工程变更通知单ECN(客户版)
Engineering Change Notice (To Customer)

本厂代号ATPI P/N: PowerLok 300A 2POS & 3POS Rcpt

更改前 Before Change

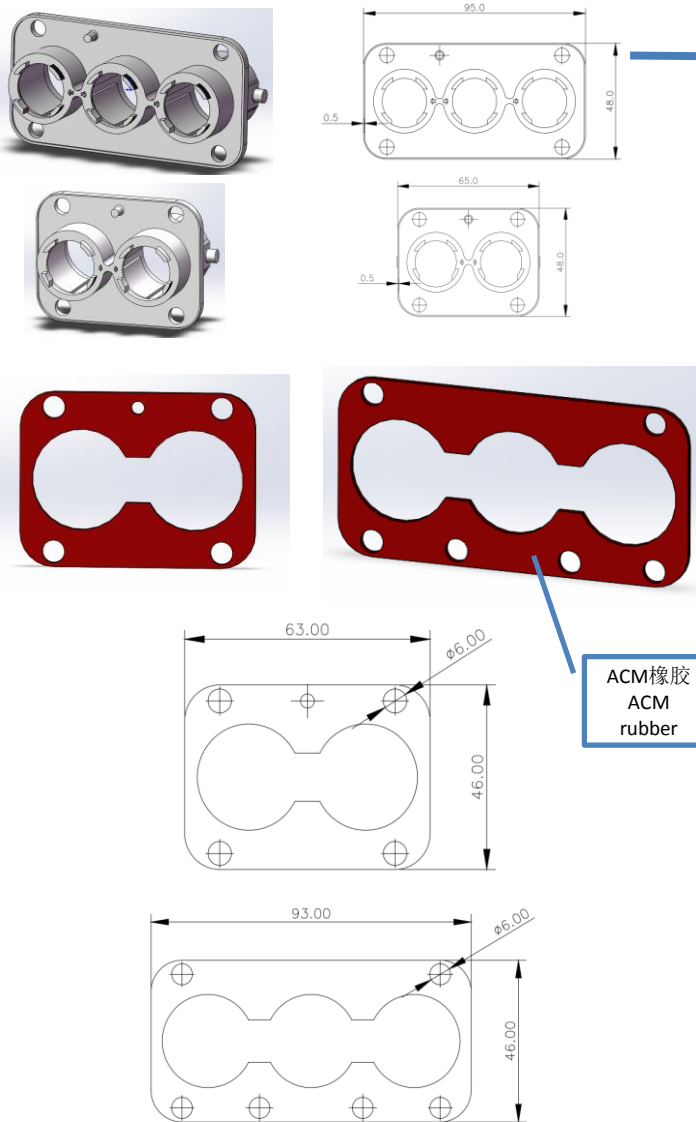
变更的内容 :1、更改铁壳法兰尺寸，增加定位孔。
2、更改密封垫材质、尺寸和外观。

(Description of Change):1、Change the size of the shell flange , add the location hole.
2、Change the material、size and appearance of the Gasket.

备注 : 2017/8/1起, 新订单将以新版本产状态出货, 其间不另作通知。此铁壳只能与此密封垫配合使用。此更改不影响开孔孔距。

(Notes) : New type will be delivered for PO coming on or after 2017/8/1. No more special notice. The modified shell can only be used with the modified gasket. Mounting hole spacing is unchanged.
